TA7W TAMSAT ASELSAN 4822 ARDUINO BAĞLANTI DEĞİŞİKLİKLERİ – 03.01.2017

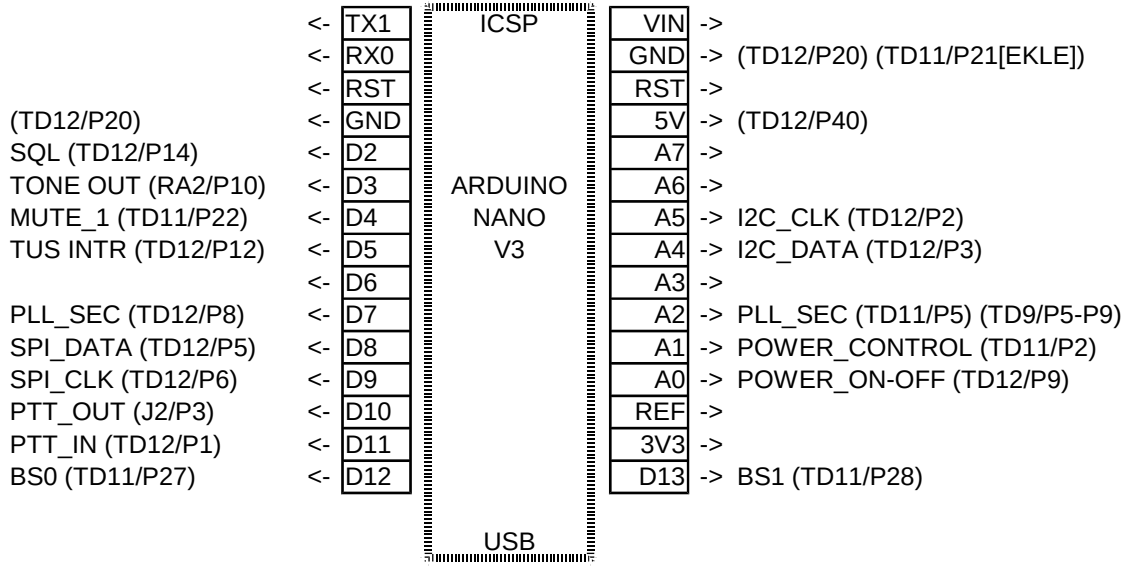
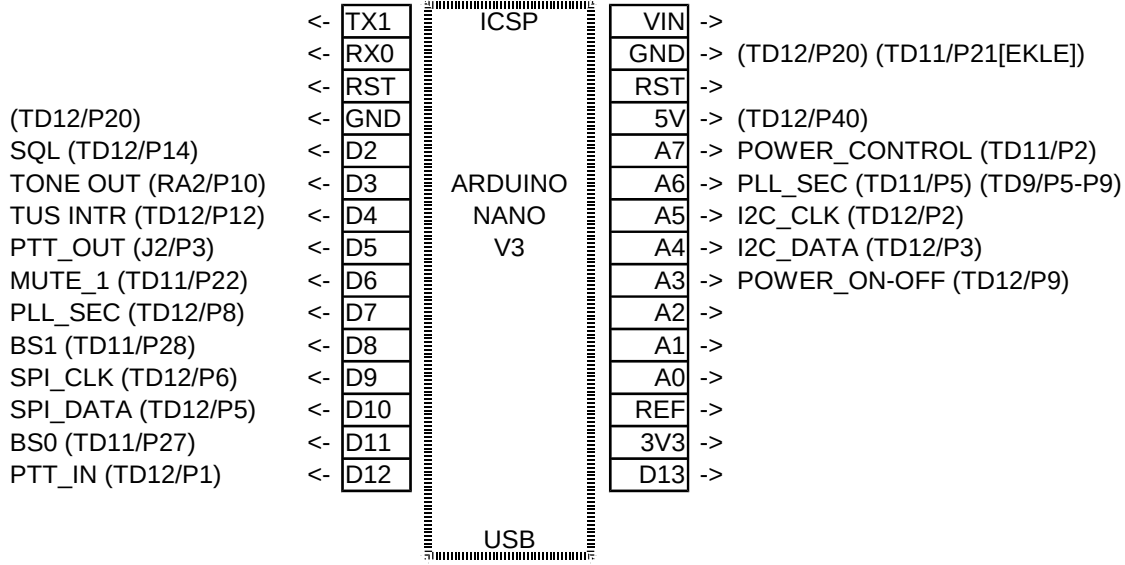
TA7W -> TA2GY

+ D2 -> D2	? A0 -> A3
+ D3 -> D3	? A1 -> A7
? D4 -> D6	? A2 -> A6
? D5 -> D4	+ A4 -> A4
+ D7 -> D7	+ A5 -> A5
? D8 -> D10	
+ D9 -> D9	
? D10 -> D5	
? D11 -> D12	
? D12 -> D11	
? D13 -> D8
